From: 5.1.2e <5.1.2e@VRU.NL>
Sent: 8/18/2025 8:03:52 AM +00:00
To: 5.1.2e | VBJ" <5.1.2e@vbj.nl>, 5.1.2e <5.1.2e@VRU.NL>
Cc:
Subject: RE: stukken voor VRU tav batterij opslag Pouw Vianen

Daarnaast hebben we ook afgesproken om de bouwkundige vlakken brandwerend uit te voeren. Voordat we het geheel helemaal uitwerken heb ik onderstaand het principe aangegeven over deze brandwerende uitvoering. Het betreft de uitsnede van het plattegronddeel waar de batterijen zijn aangegeven en ook een principedoorsnede over deze ruimte.

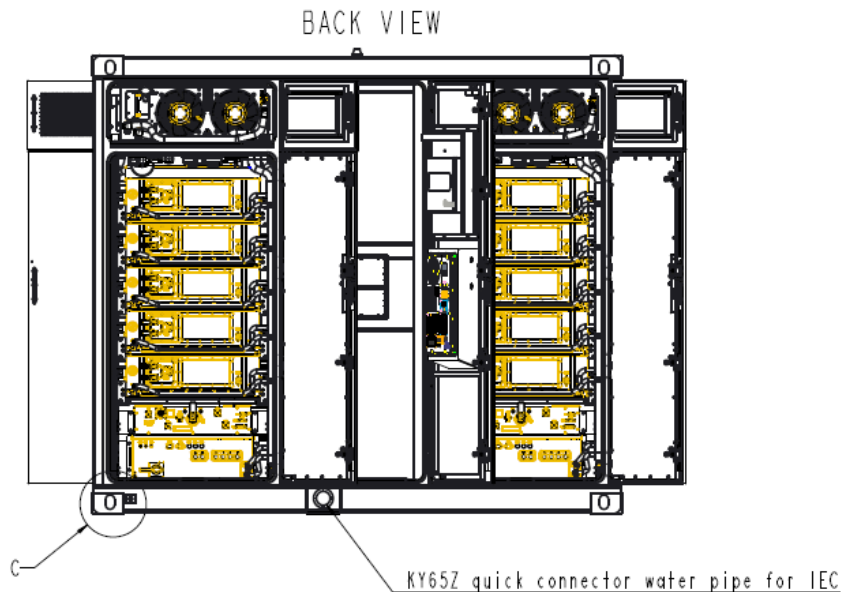
- In het rood heb ik aangegeven dat de bestaande halfsteens metselwerkwanden aan de binnenzijde worden afgewerkt met een brandwerende beplating zodat de WBDBO 60 min. is. Deze bekleding aan de gevel aan de Stuartweg dan tot onderkant van de stalen kozijnstrook.
- In het groen heb ik aangegeven dat de bestaande driehoekige kolommen brandwerend dienen te worden geschilderd.

Is dit principe zo akkoord?

Links en rechts heb ik in het blauw twee van de bestaande driehoekige kolommen aangegeven. Deze zitten op ongeveer 4,8m van de batterijen af. Moeten deze ook brandwerend worden geschilderd.

Aan de rechterkopgevel op as 21 zit in de buitengevel ook een bestaande dubbele deur. Moet deze ook brandwerend worden afgewerkt?

Tenslotte heb ik bij de gele plek aangegeven dat hier een sparing in het metselwerk zit. Dit is een eis van Stedin zodat zij het inkoopstation altijd kunnen bereiken. De afstand vanaf zijkant sparing tot rechter batterij is 2,05m en vanaf de andere zijkant tot de batterij die er links naast staat 3,25m. Kan dit?

- Het door jou gedane voorstel is akkoord.
- Ook het testrapport (UL9540A) van de te plaatsen Eos-en is akkoord. Hiermee wordt voldaan aan M55 van de PGS 37-1.

- De blauwe kolommen en de bestaande dubbele deur op as-21 hoeven niet brandwerende te worden gemaakt.
- De sparing ter plaatse van het inkoopstation van Stedin (staat niet duidelijk in je mail maar is te herleiden op de eerdere ontvangen tekening) is geen bezwaar. Het inkoopstation zelf is brandwerend en de EOS-en staan op een voldoende afstand hier vandaan.

De ontvangen checklist is niet helemaal goed ingevuld. Doordat er meerdere EOS-en bij elkaar worden geplaatst is er sprake van een EOS-park en is typical 3 van toepassing. Het positieve testrapport geeft echter wat vrijstellingen waardoor de checklist voldoende duidelijkheid geeft.
